MESURE DE CORRECTION URGENTE SUR LES DISPOSITIFS MÉDICAUX NOTIFICATION IMPORTANTE DE SÉCURITÉ

Objet :	Cessez d'utiliser la Série d'Applicateurs Cylindriques Segmentés, GM11004150 pour le traitement à Débit de Dose Pulsé (PDR)
Nom commercial du produit concerné :	Série d'Applicateurs Cylindriques Segmentés GM11004150
Version(s) / lot(s) concernés :	Uniquement avec le Projecteur de source de Débit de Dose Pulsé (PDR)
Référence / Identifiant FSCA :	BT-00941
Date de la notification :	14-05-2013
Type de mesure :	Notification, correction et retrait
Détails des dispositifs concernés :	Voir la page d'annexe.

Figure 1.0

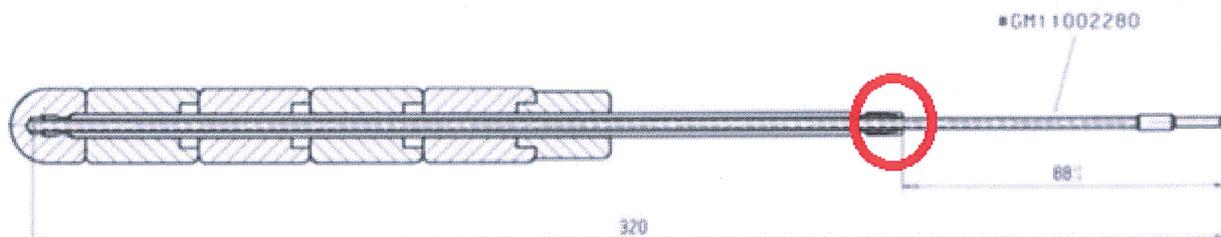
La Série d'Applicateurs Cylindriques Segmentés, GM11004150, est utilisée en fixant la sonde flexible au tube de guidage au moyen d'un écrou de serrage (écrou de serrage pour tube de guidage GM11008560.) La sonde flexible peut glisser dans le tube de guidage lorsqu'une force suffisante lui est appliquée alors qu'elle est correctement fixée au tube de guidage, l'applicateur étant fixé au corps du patient. Les mouvements du patient pendant le traitement ou entre les impulsions peuvent exercer une force considérable sur la sonde flexible, alors que le cylindre segmenté est fixé dans l'organisme du patient. Cette situation peut passer inaperçue lors d'un traitement à Débit de Dose Pulsé (PDR) en raison de la longue durée du traitement (24 à 48 heures) sans une surveillance constante du patient. Si, pendant le traitement, la sonde flexible est soumise à une force suffisante pour la faire glisser au niveau de l'écrou de serrage, des positions d'arrêt peuvent être délivrées en dehors de la zone cible et à proximité de structures critiques.

Le décalage d'une sonde peut être détecté en mesurant la longueur de la sonde flexible après l'écrou de serrage, comme cela est indiqué dans le mode d'emploi du produit. La figure 1.0 présente un schéma issu du mode d'emploi du produit, indiquant les repères et la valeur de mesure correcte de la longueur de tube exposée pour une sonde entièrement flexible, insérée (88 mm). Un cercle rouge a été ajouté ci-dessous à l'emplacement de référence de mesure de l'écrou de serrage.

1. **Cessez d'utiliser** la Série d'Applicateurs Cylindriques Segmentés GM11004150 pour le traitement Débit de Dose Pulsé (PDR).
2. Vous serez contacté(e) par téléphone parallèlement à cet avis.
